# 三菱電力管理用計器 テクニカルニュース

No. PMM-YJ-0013 1/1

表題 三菱電力量計M8HMシリーズ  
盤取付に使用する固定金具用固定ねじ(M4ねじ)の規定トルク変更のお知らせ

適用機種 三菱電力量計 M8HMシリーズ

### (1) 機種

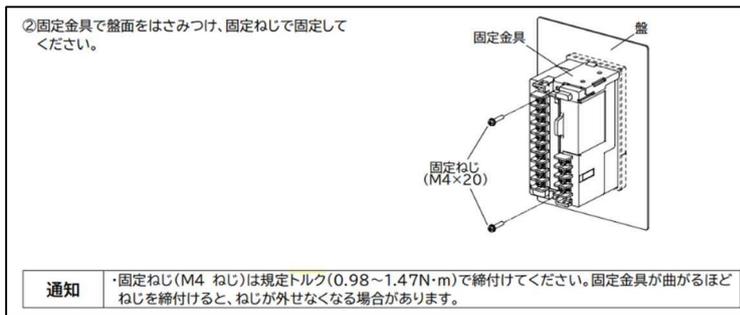
対象の取扱説明書におきまして、固定ねじの規定トルクを変更します。

変更前	変更後
規定トルク	0.98~1.47N・m	0.5~0.7N・m
